不具合箇所説明図

平成 26 年 4 月 9 日に製造を完了したジャンプスターター「リ・ボルター VLB-400S」において、搭載しているリチウムイオンバッテリーの製造工程において、生産機器に整備不備があった可能性があり、バッテリー内部に微細な導電性異物が付着したおそれがある。そのため、電芯部で内部ショートを引き起こし、発火したと思われる。

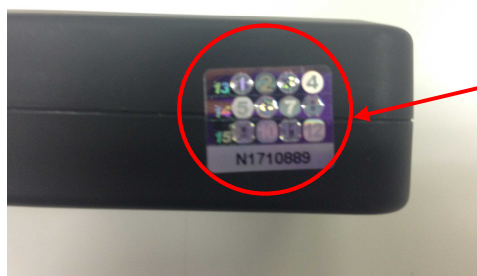
不適合発生箇所

原因は特定されていないものの、平成 26 年 4 月 9 日に同一ラインで製造を完了した他のジャンプスターターについて、予防的措置として自然発火事故対策を行った対策品と交換する。
